修改前

修改后

广东启源建筑工程设计有限公司		建筑工程预算员证书号: 14101066	
审 定	曾志光	建 设 单 位	嘉平志基房地产开发有限公司 嘉宝新城（一期）1# 〇〇轴立面图 〇〇轴立面图
专业负责	曾志光	工 程 名 称	
专项负责	曾志光	工 程 地 点	
审 核	吴天华	图 纸 名 称	
校 对	叶运强	图 纸 内 容	
设 计	叶运强	工 程 号	2008-0001
		专 业	建 筑
		图 纸	楼 梯
		层 次	第 1 层
		日 期	2002.08
		图 号	JZ-45

①-① ②-②轴立面图 1:50

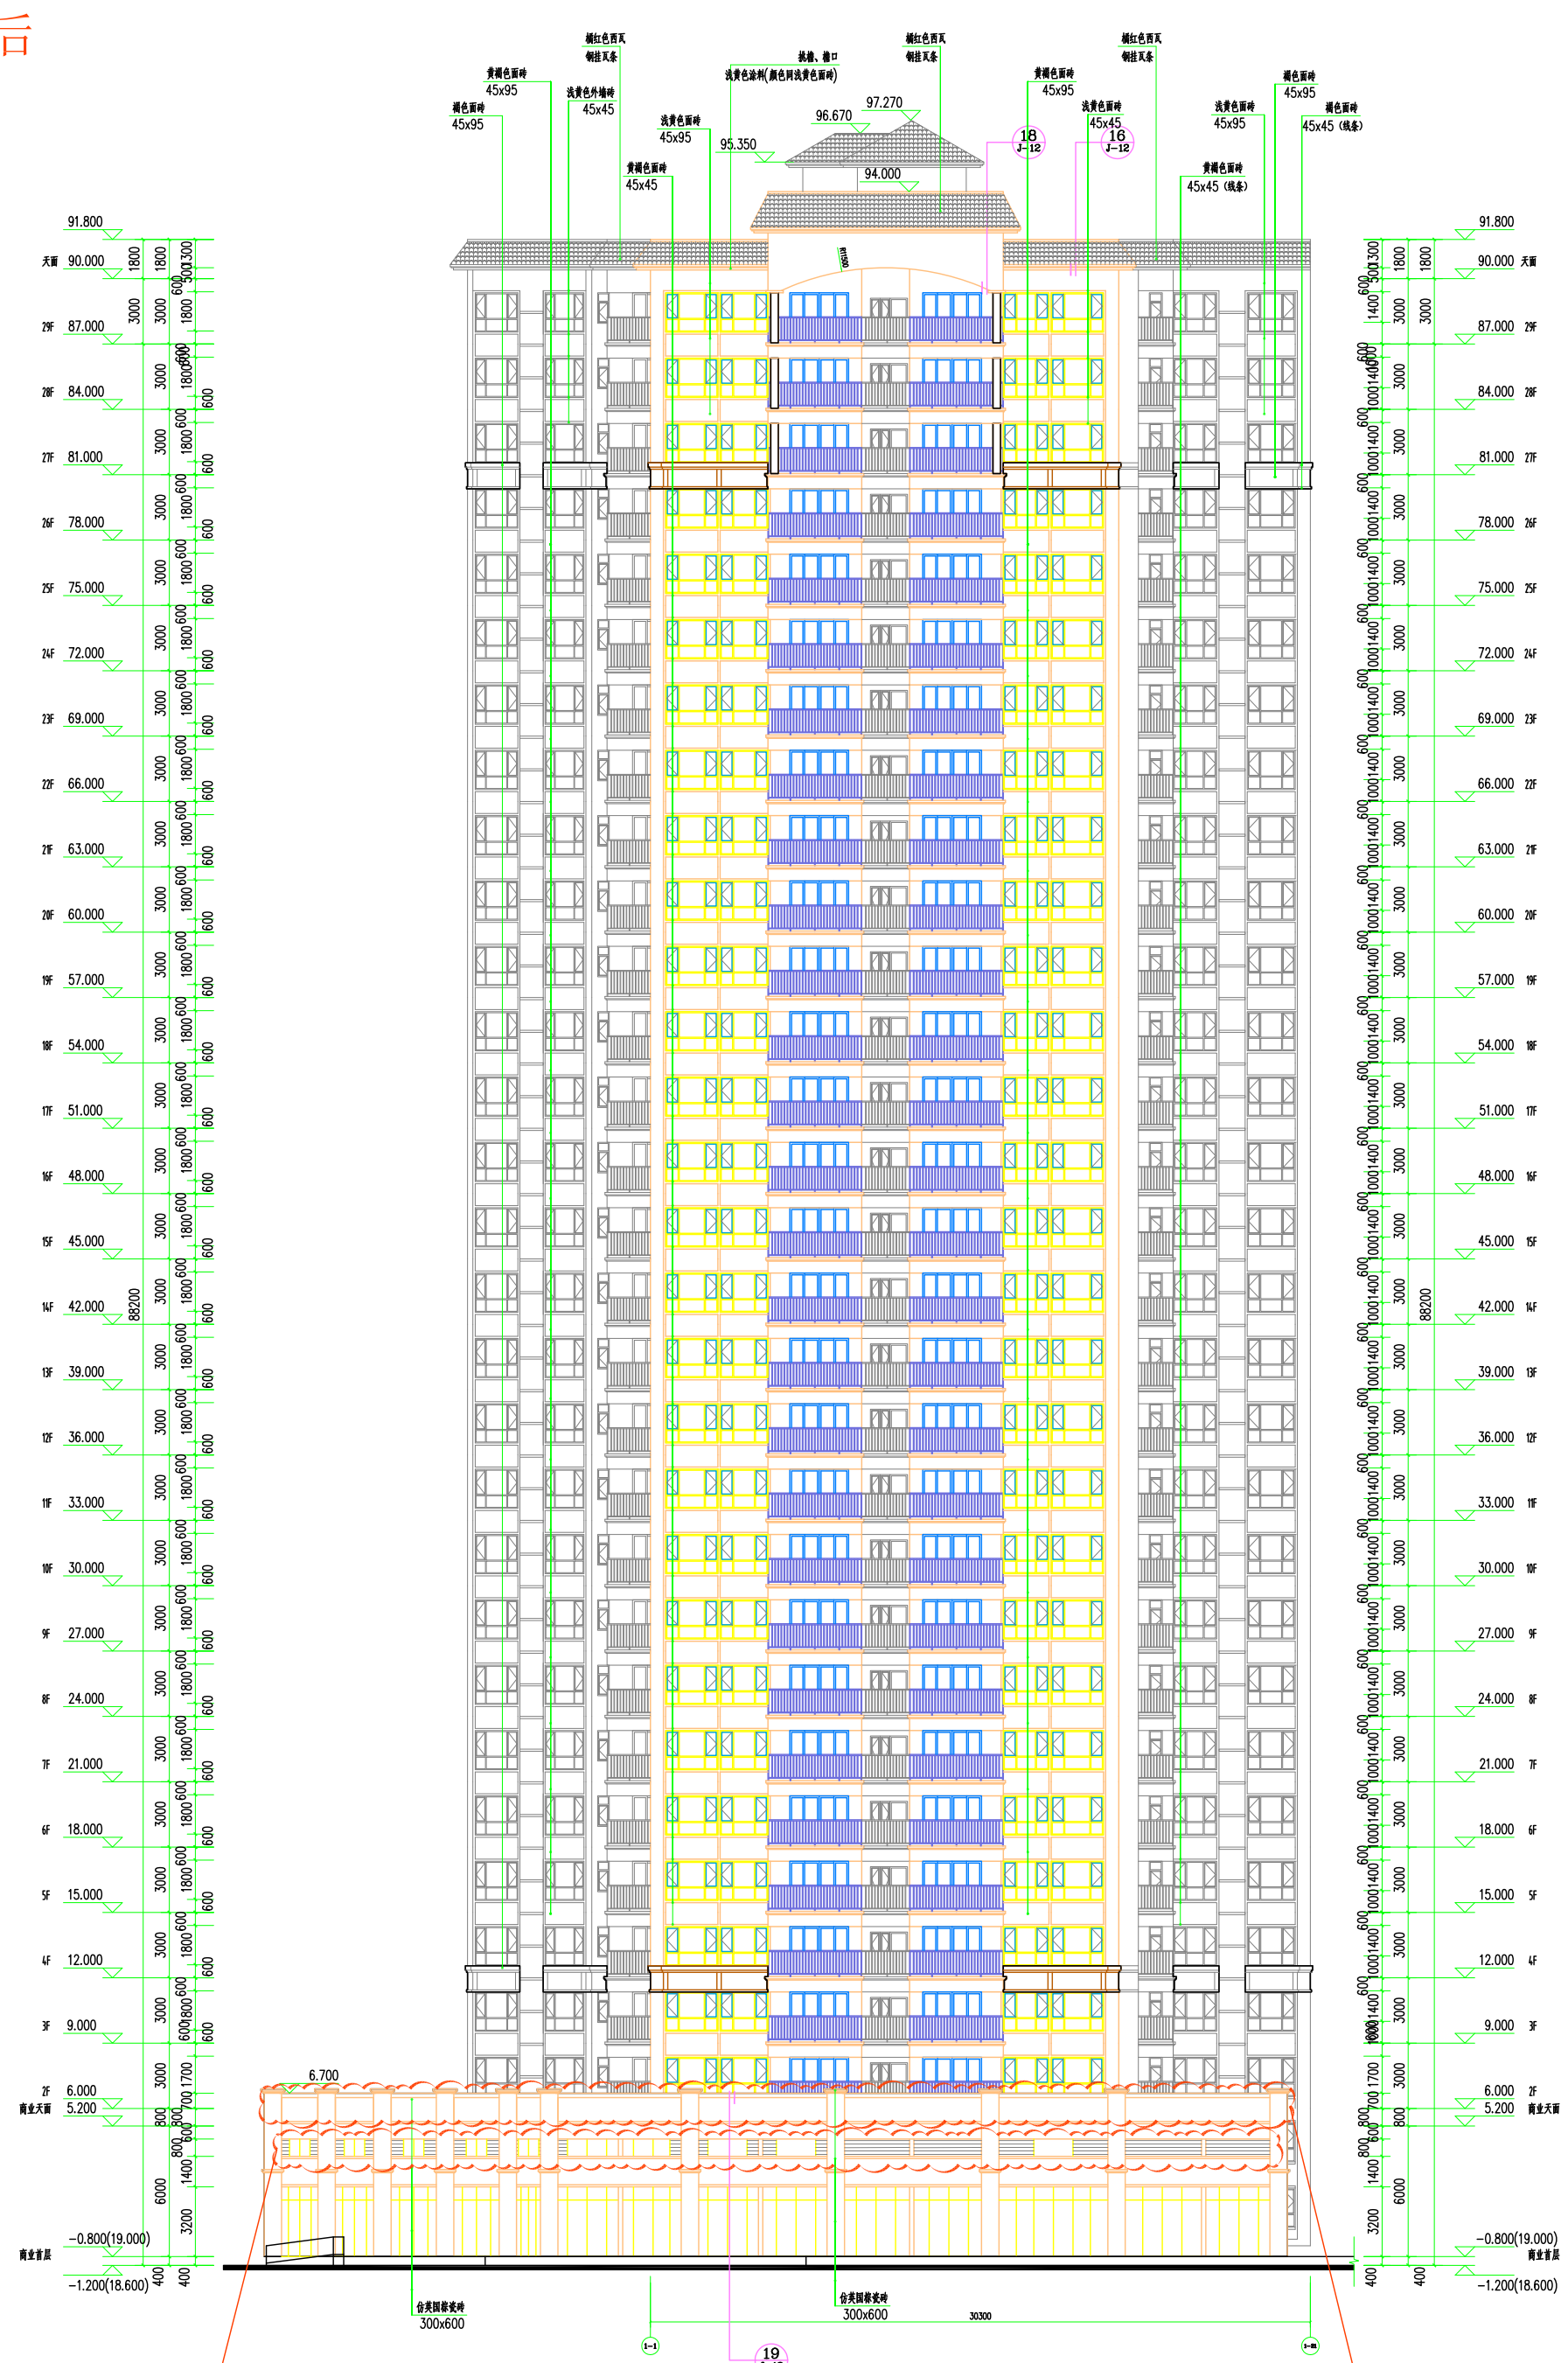
增加百叶窗

商铺天面栏杆改为混凝土栏板，删除装饰柱顶装饰灯

修改后

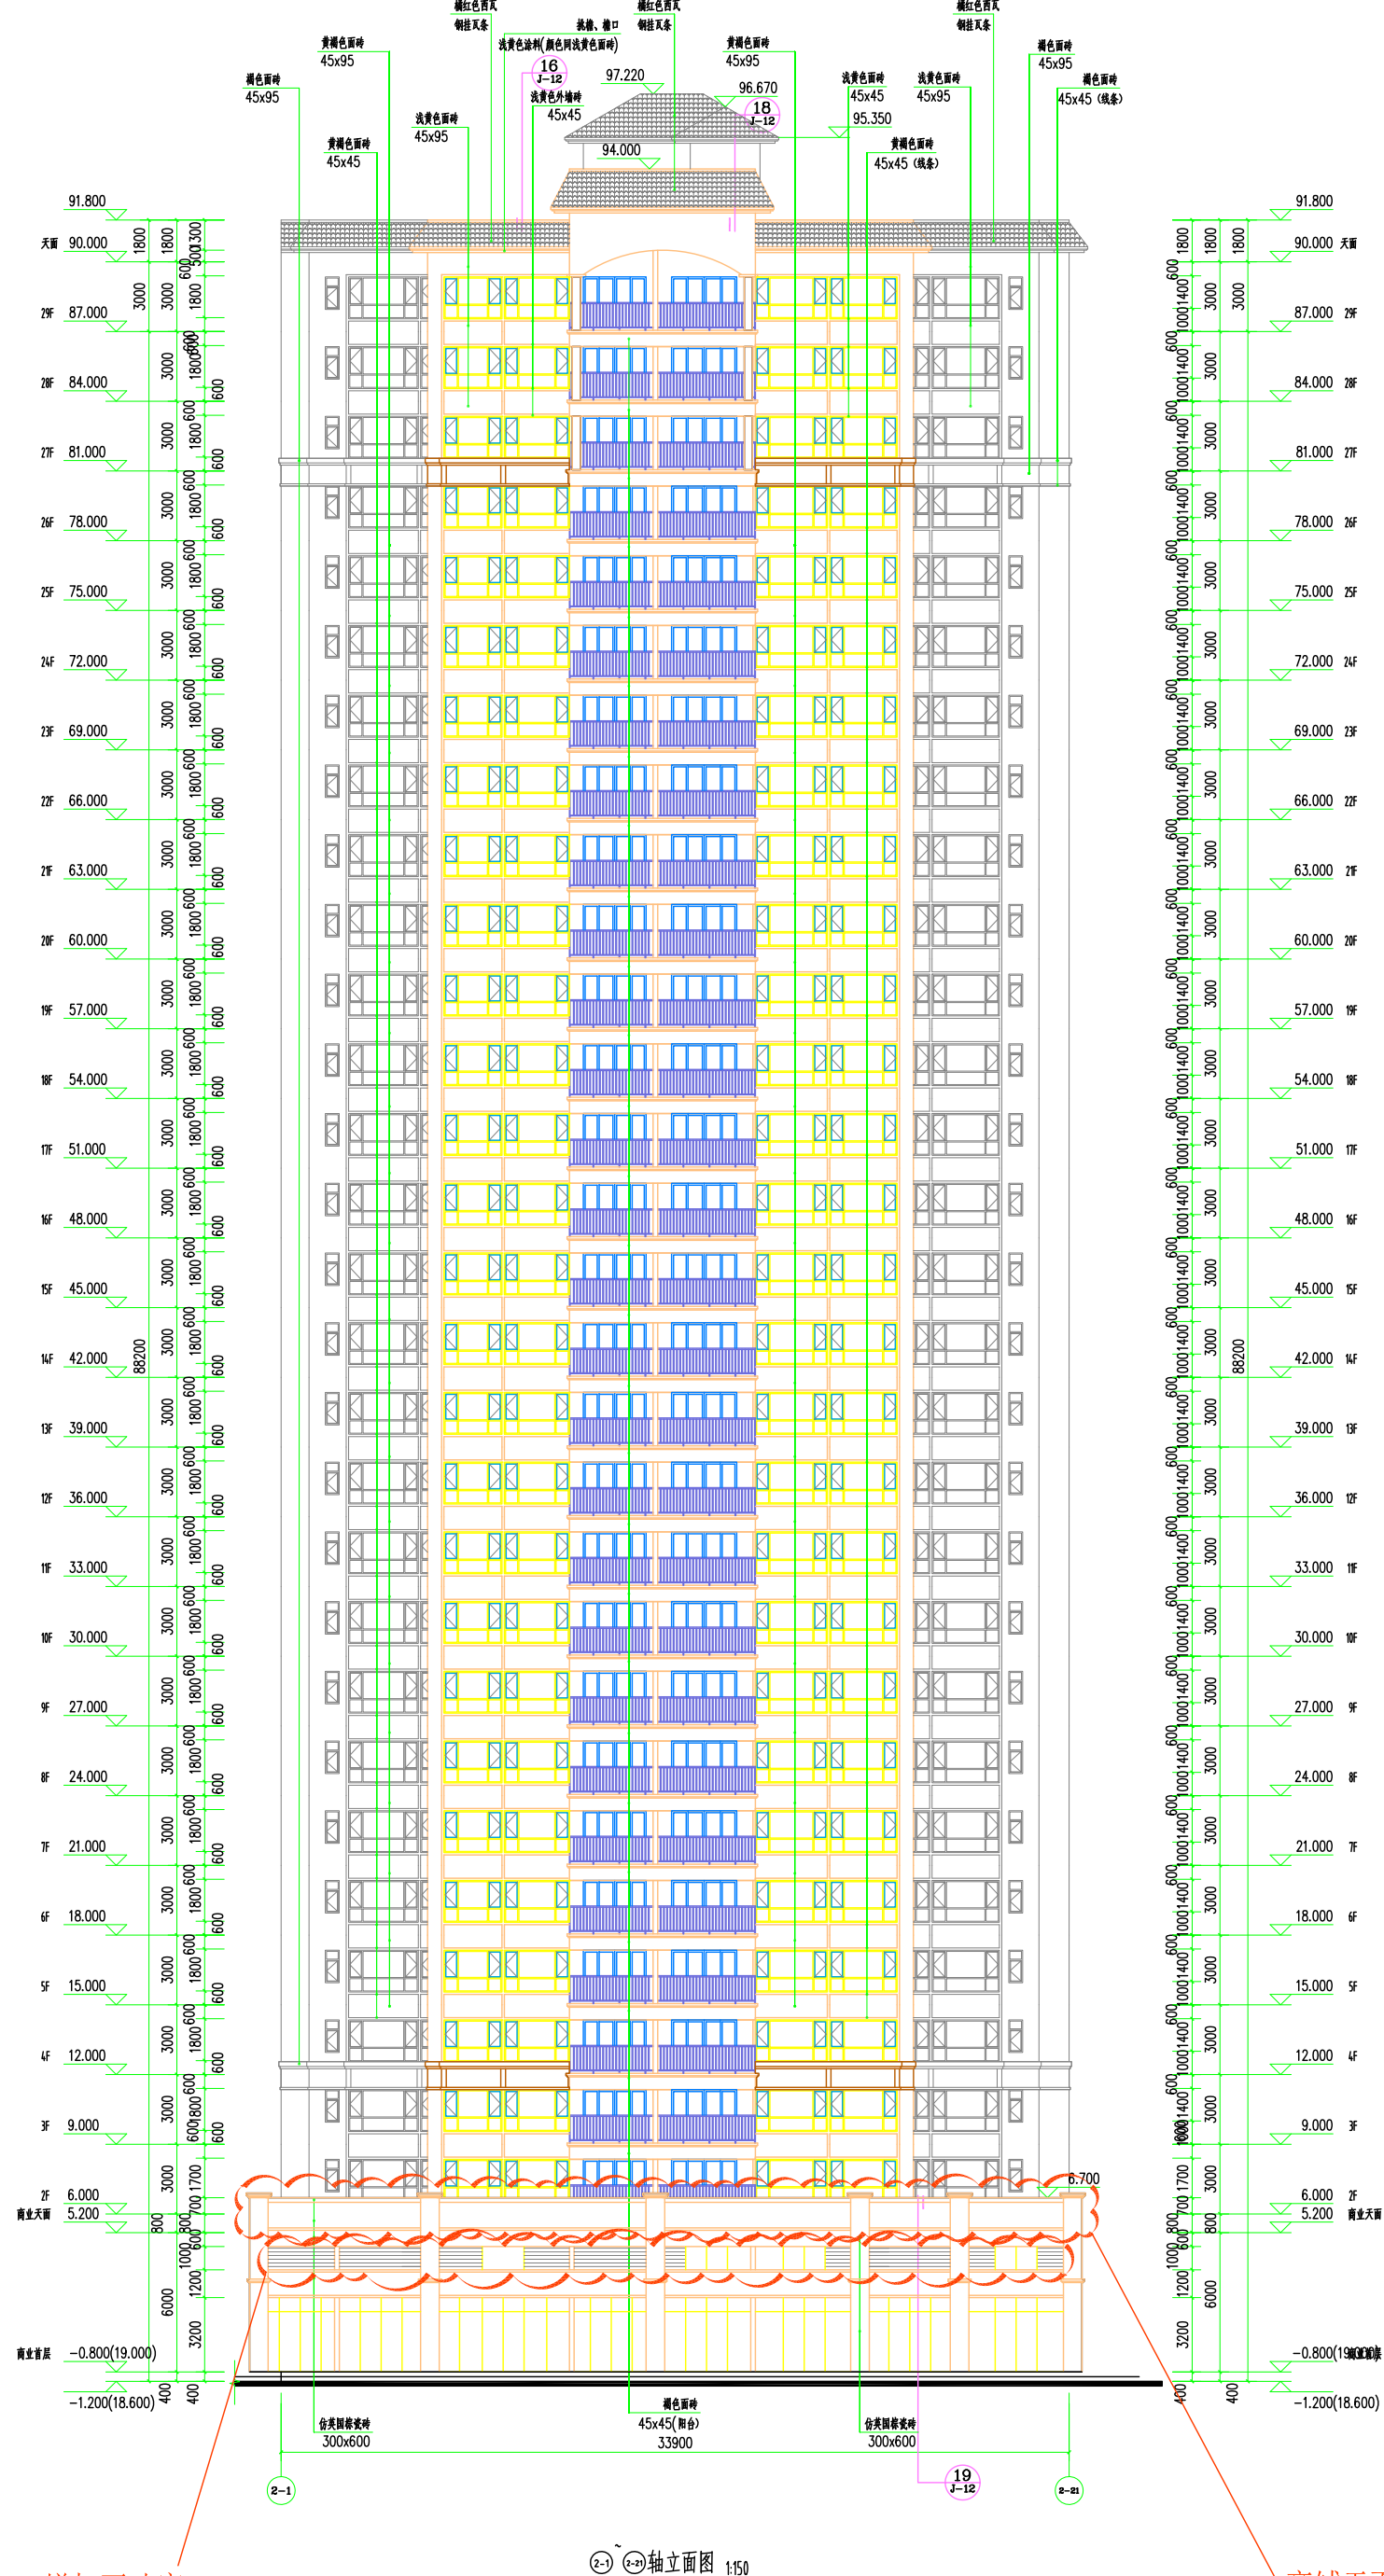
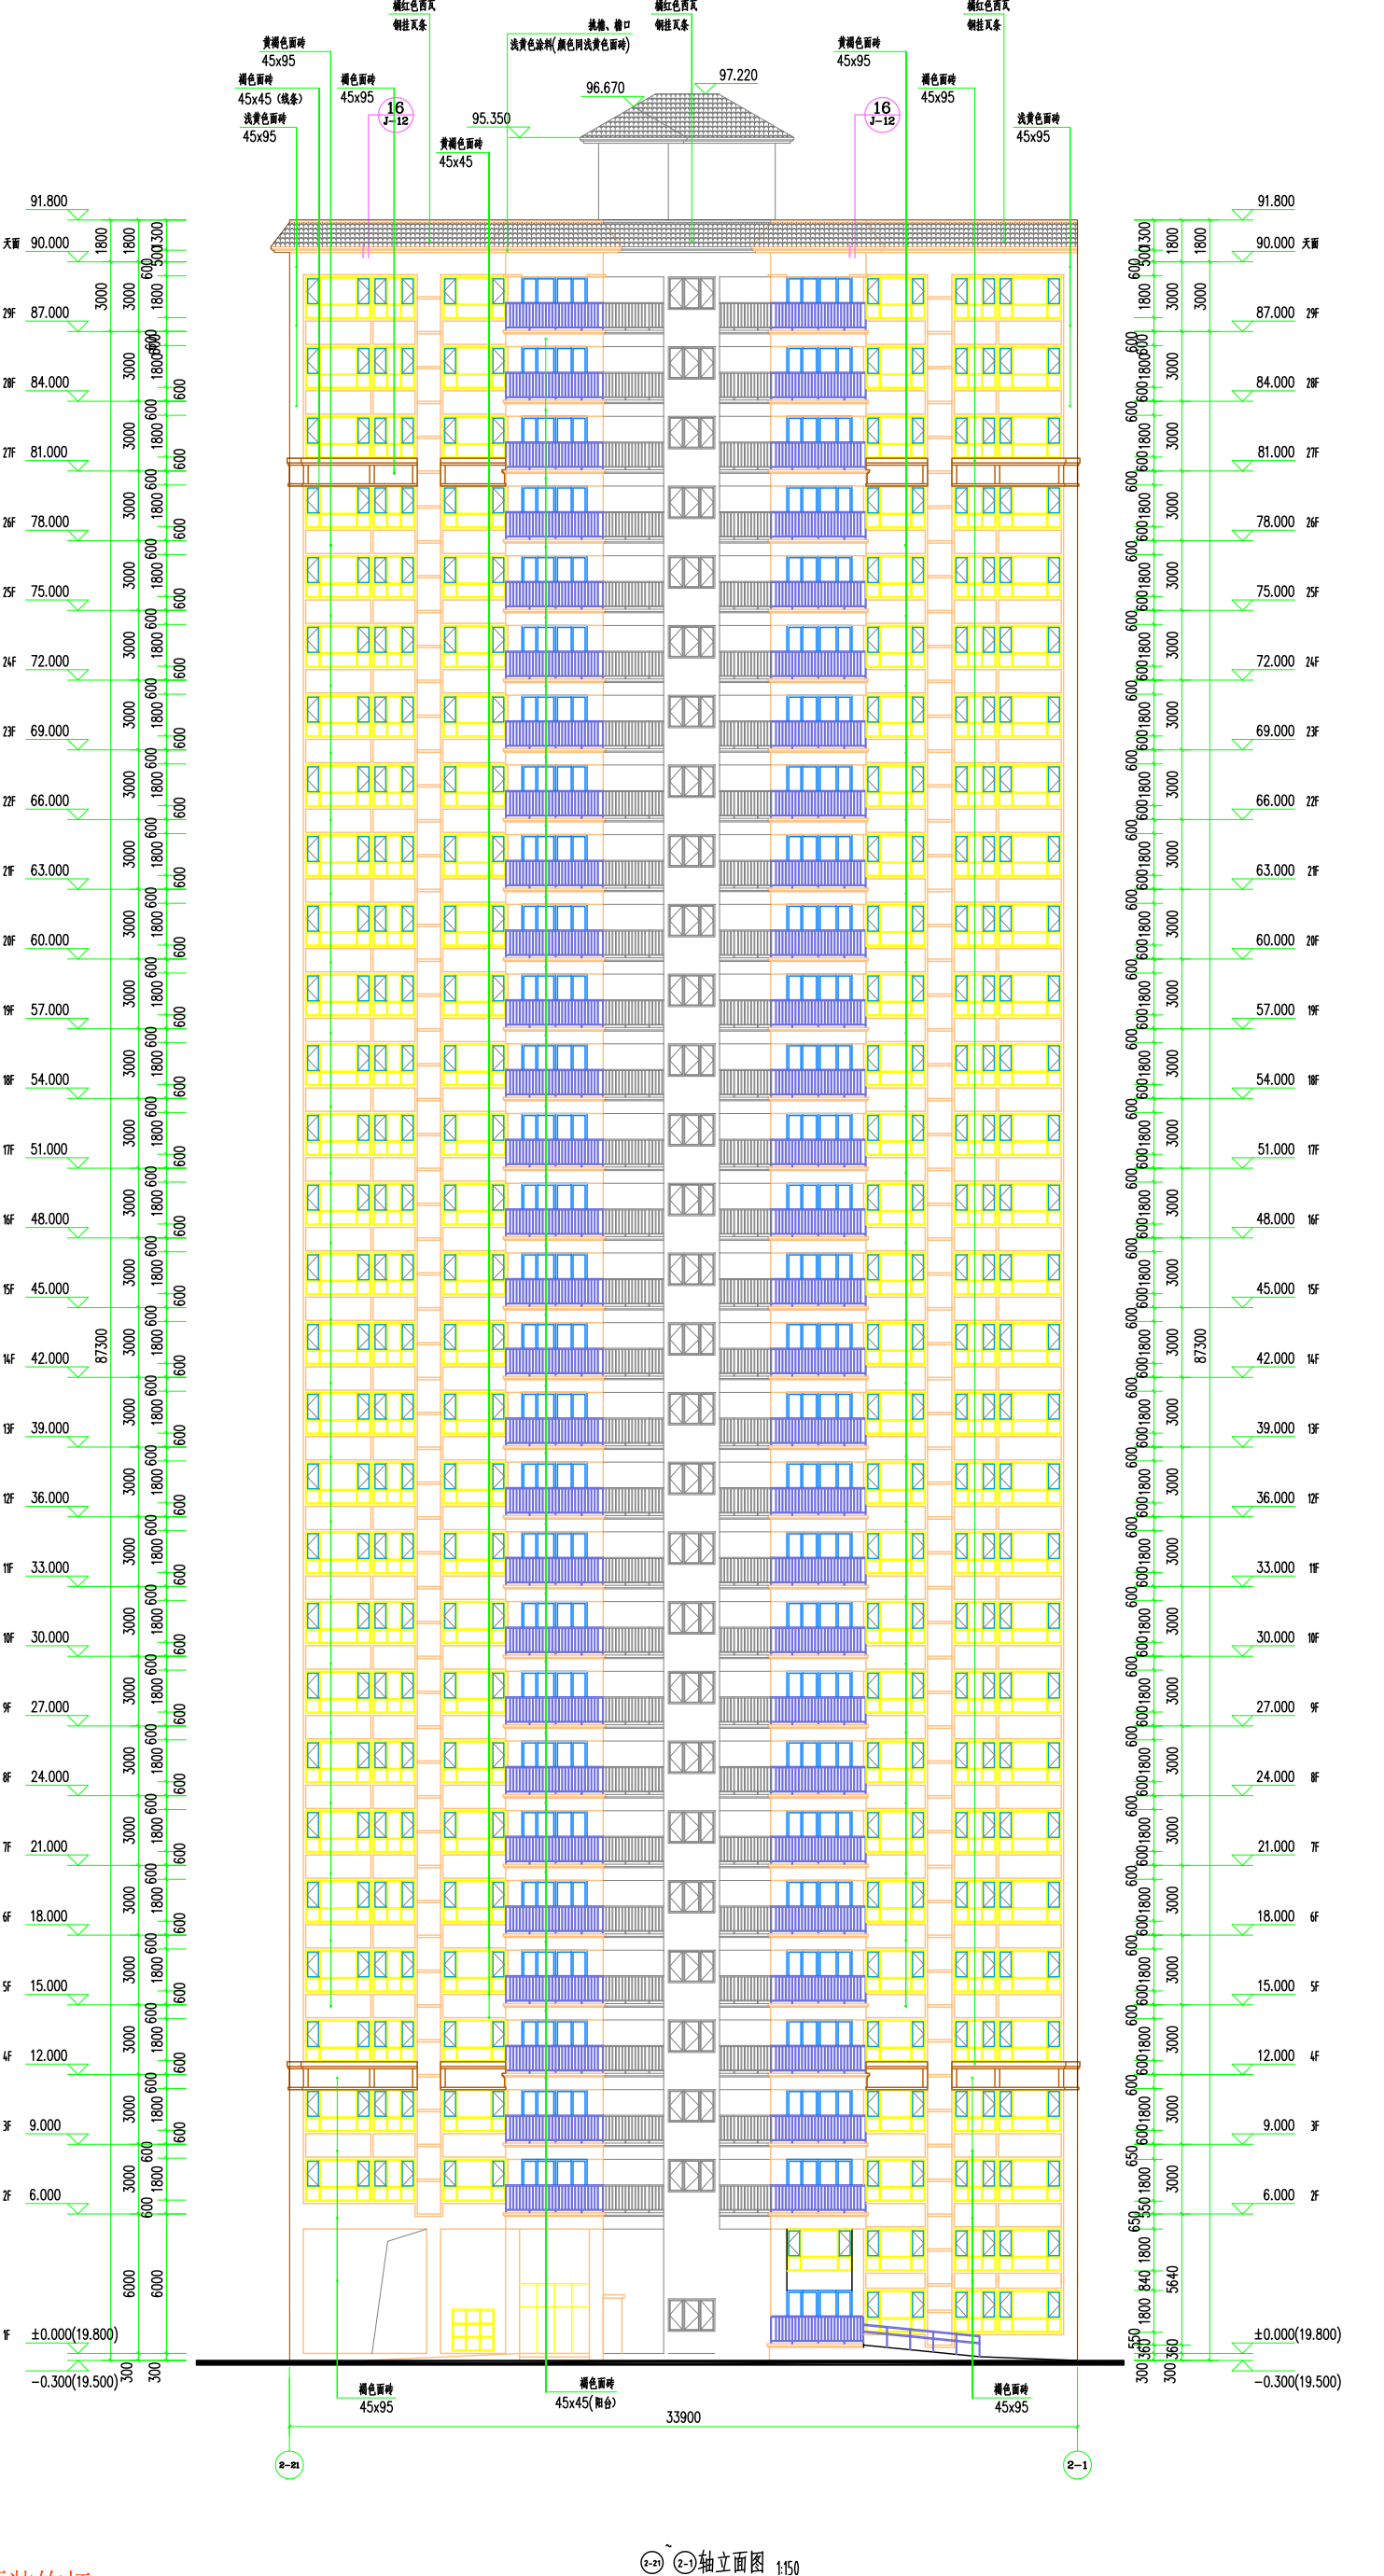
增加百叶窗

、商铺天面栏杆改为混凝土栏板，删除装饰柱顶装饰灯
